International åben projektkonkurrence for Pladsen ved Vartov - Vinderforslag

Sagsnr.
2009-151623

Vinderforslaget - forslag 18/23107

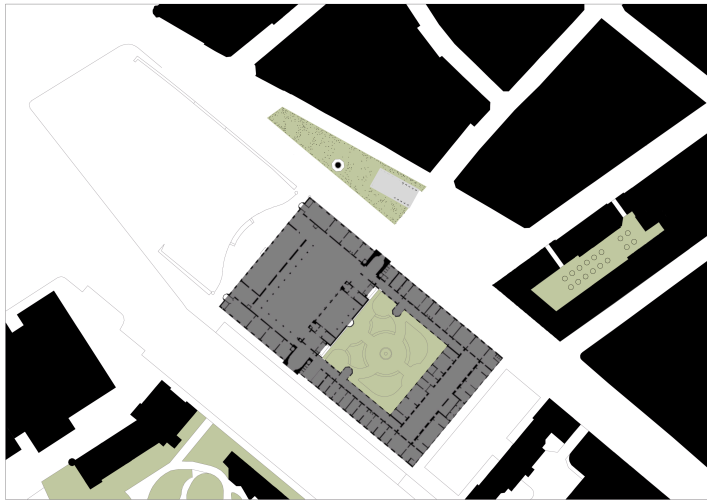
I den tætte lund omkring Lurblæserne skabes en helt anderledes rumlighed, hvori der placeres en ny offentlig bygning. En høj pavillon i træ, med et højt og langt udhængende tag, der hviler på lette søjler af træ, der referer til den omgivende lunds stammer. Pavillonen bliver et samlende beskyttet sted for møder og arrangementer, den bliver turist-information, samt kommer til at fungere som ressource ved store arrangement på Rådhuspladsen. Her findes også elevator til den underjordiske cykelparkering. Det bør dog overvejes om denne placeres bedre nærmere strøget, hvor behovet skønnes at være stort.

krydser Vester Voldgade, hvilket dog ikke vurderes at kunne fungere efter hensigten. Derfor vil det være nødvendigt og muligt at bearbejde trafikafviklingen yderligere i den videre proces.

Det foreslås, at pladsen anlægges i granit som af dommerne anses som en smuk og funktionel løsning. Grusbelægningen under træerne er en løsning, der vurderes værende mere problematisk, og som skal undersøges nærmere i den videre proces.
